PARECER DA COMISSÃO DE AVALIAÇÃO

ESTUDO DE IMPACTE AMBIENTAL

“Projeto Solar de Atalaia e Concavada e Linhas Elétricas de Interligação (220 kV) via SE-Comenda e Cruzeiro)”

Projeto de Execução (AIA3736)

Figura 24 - Imagens Google Earth do núcleo 2 da CF da Atalaia (Fonte: Vol. V Elementos adicionais)

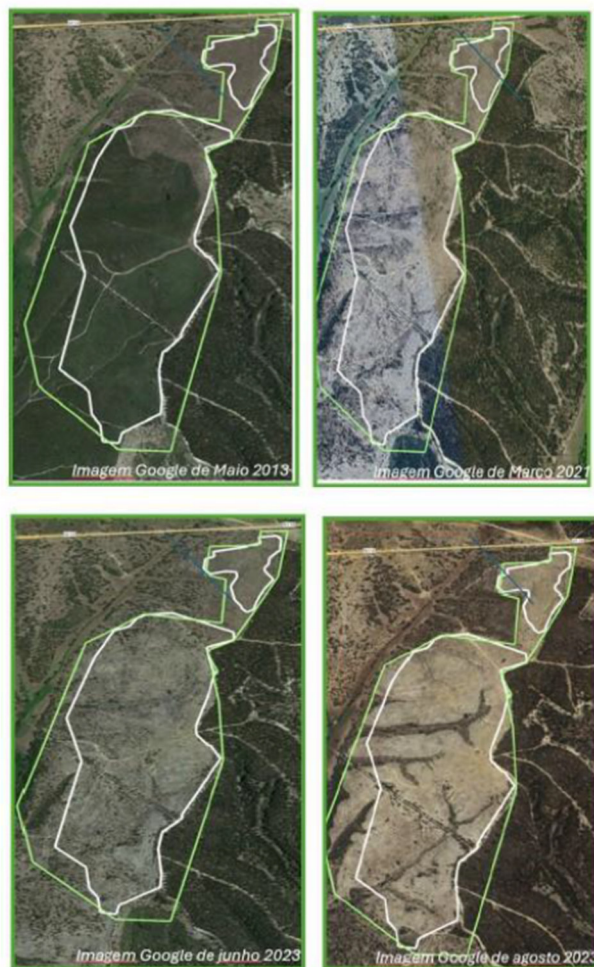
O promotor mais menciona: “Como se pode observar, a maio de 2013, a área em causa apresentava uma ocupação arbórea esparsa, onde é possível distinguir a presença de sulcos correspondentes à lavra, ainda que muito cobertos com vegetação herbácea, o que corresponde visualmente a uma exploração agroflorestal com sementeira de culturas arvenses e/ou pratenses de sequeiro. De notar que, de acordo com índice PDSI (Palmer Drought Severity Index⁸), em maio de 2013 esta região se integrou na classe “chuva moderada” (i.e. acima do normal) pelo que é expectável que o coberto herbáceo do solo encontrasse bastante vigoroso”.

Figura 25- Ocupação do solo antes do incêndio de 2003 na CFA e CFCV (Fonte: ICNF)

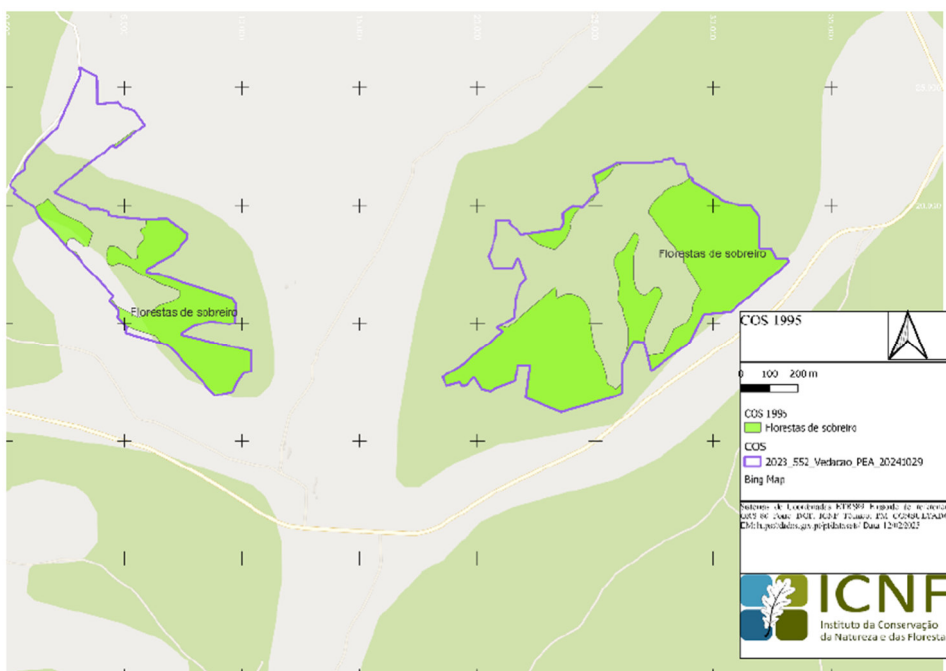
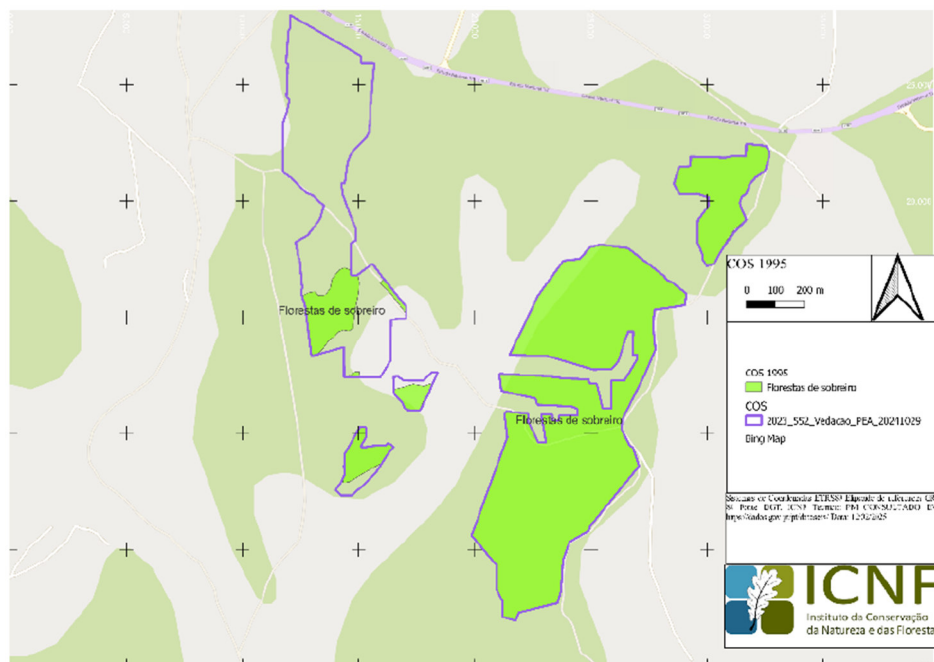
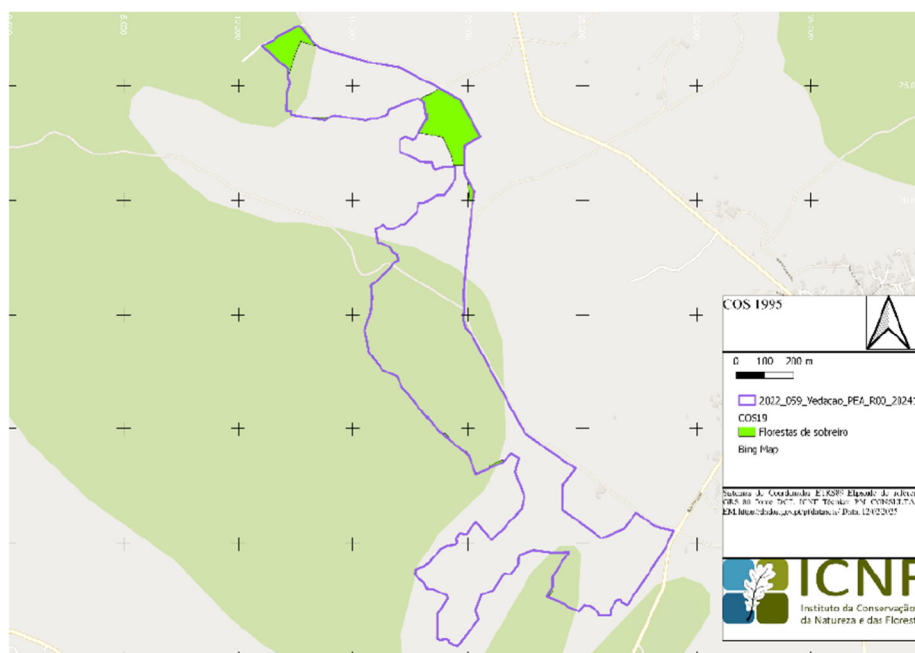
Pela análise do COS 1995 verifica-se que nas áreas dos mapas da figura 25, a ocupação do solo antes do incêndio de 2003 estava classificada como “florestas de sobreiro”, sendo que atualmente elas deixaram de ser povoamentos de sobreiro.

Independentemente das alterações que ocorreram, as áreas ocupadas por povoamentos de sobreiro ou azinheira que tenham sofrido conversão, por terem sido percorridas por incêndio rural, ficam vedadas por um período de 25 anos a quaisquer alterações do uso do solo, de acordo com o disposto na alínea a) do artigo 4.º do Decreto-Lei n.º 169/2001, na sua redação atual.

Figura 26 – Impacte cumulativo entre centrais fotovoltaicas e linhas elétricas (Fonte: ICNF)

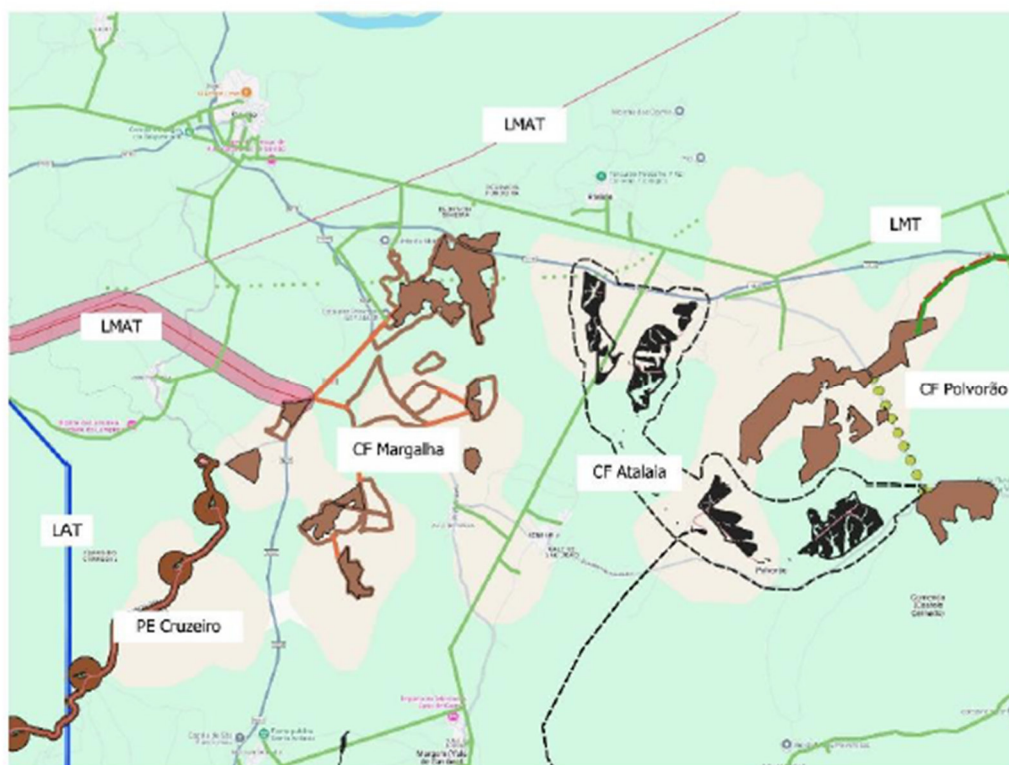
Conclusão com a qual não é possível concordar, não só pela destruição de uma espécie protegida (sobreiro/azinheira), mas também pela eliminação de formações suscetíveis de constituir habitat (6310). A magnitude do impacto resultante da destruição da vegetação é ainda agravada pelo facto de a CF da Atalaia estar prevista para uma área adjacente à CF do Polvorão e a apenas cerca de 1,1 km da CF da Margalha, que, por sua vez, se encontra em continuidade com o PE do Cruzeiro. Adicionalmente, serão construídas as LMAT da Margalha (ligação à Central do Pego) e do Polvorão, bem como das linhas elétricas existentes de média e alta tensão, conforme ilustrado na figura seguinte.

Diante deste cenário, **considera-se que a CF da Atalaia gera um impacto cumulativo negativo de elevada magnitude, muito significativo, de difícil minimização.**

Figura 27 - Rede Primária de Faixas de Gestão de Combustível (RPFGC)

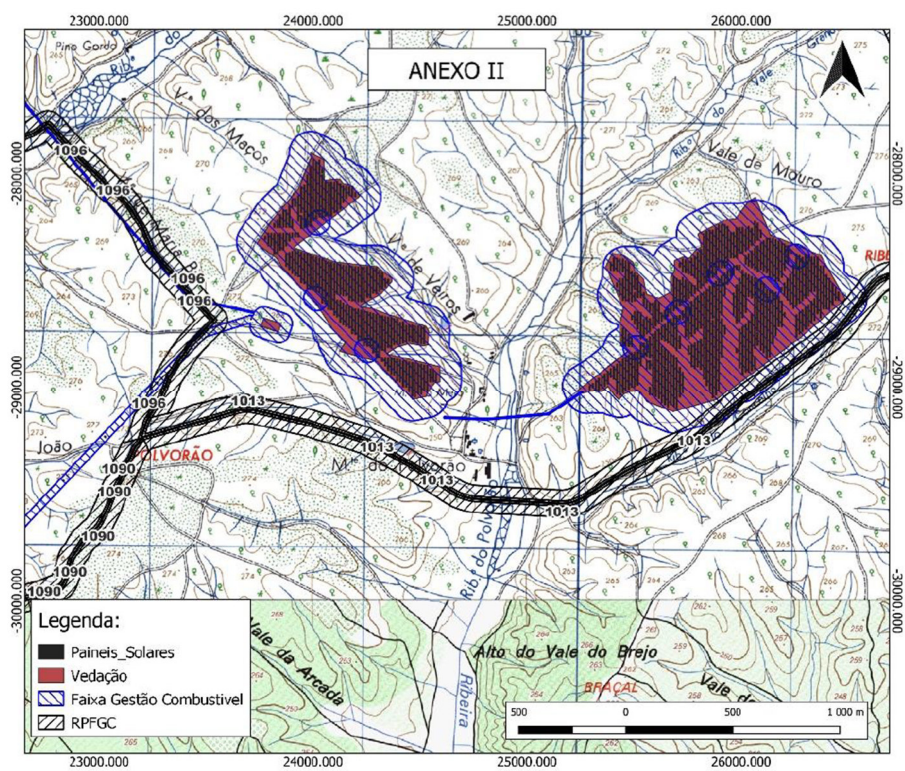
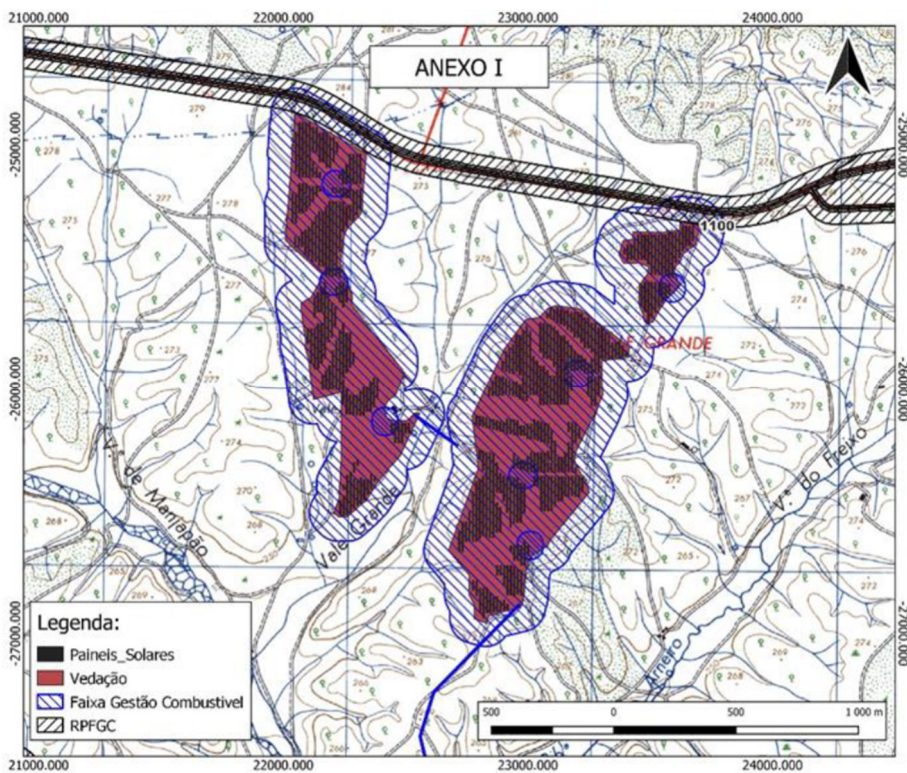
- a) Constata-se que a área de instalação dos painéis não está inserida em área de RPFGC, à exceção de uma pequena parte evidenciada no ANEXO III e ANEXO IV abaixo, que a ser verdade, deve ser corrigida, eliminando a sobreposição desta instalação com os Troços da RPFGC.

Figura 30 – Área desflorestada (Fonte: ICNF)

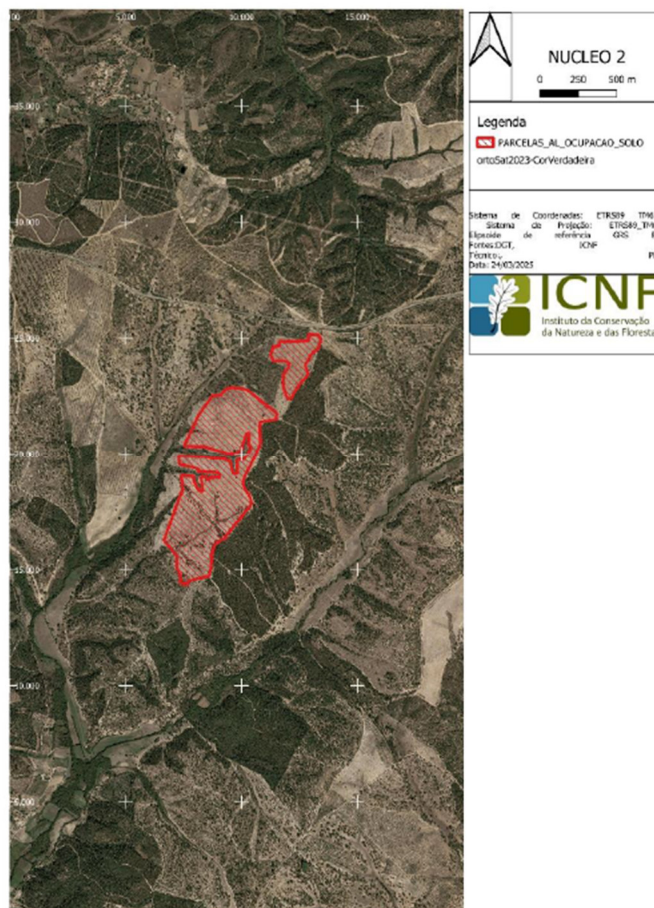
Atendendo à desflorestação e consequente alteração na ocupação do solo que ocorreu entre 2018 e 2023 no núcleo 2 da figura seguinte, da CF da Atalaia, ocupadas por povoamentos de sobreiro e azinheira, considera-se que não estão reunidas as condições para que o projeto ali seja instalado.

Figura 31 - Oferta turística situada num *buffer* de 2 000 m dos limites do projeto.

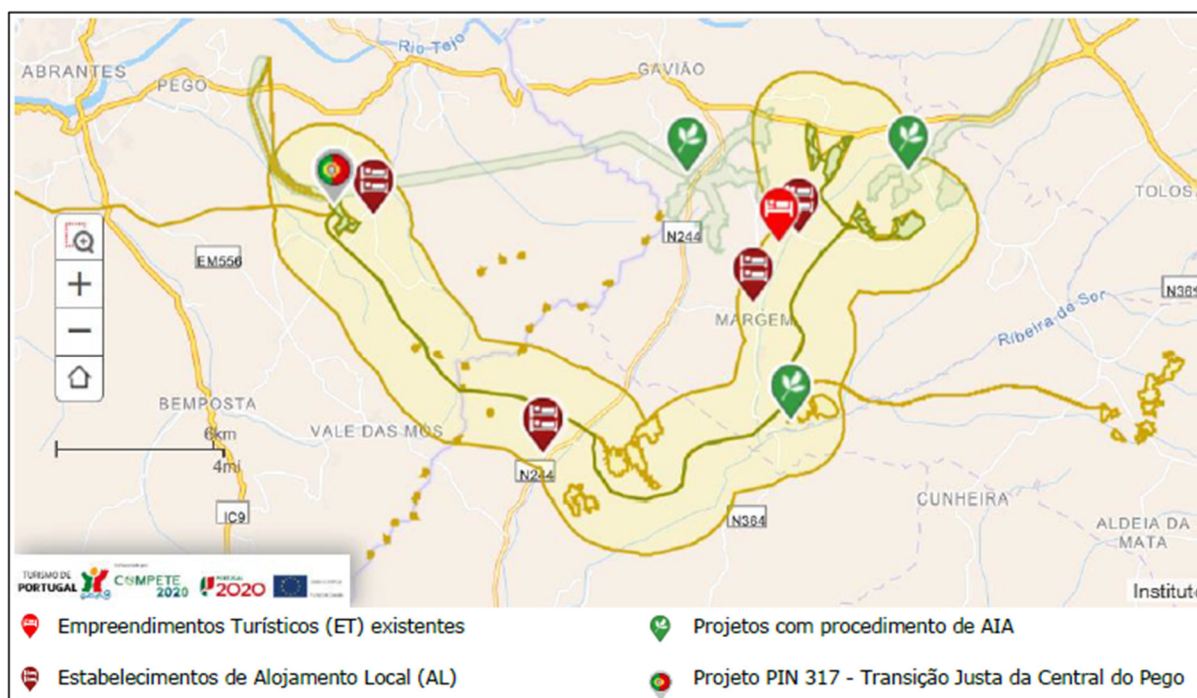
O **TdP** informa que de acordo com informação disponível na plataforma do Sistema de Informação Geográfica do Turismo (SIGTUR) definiu-se um *buffer* de 2.000 metros a partir da delimitação das componentes do projeto, no qual é demonstrada a oferta turística existente na sua envolvente (Fig. 31. Ressalva que se desconhece se o projeto considerou, como recetores sensíveis, eventuais

Refere, ainda que a área do projeto sofre vários impactes cumulativos com outros projetos solares, eólicos e linhas elétricas, existentes e previstos na envolvente e identificados no EIA, que sobrecarregarão a área com a sobreposição das bacias visuais, artificializando o território, diminuindo a atratividade e a procura turística da região.
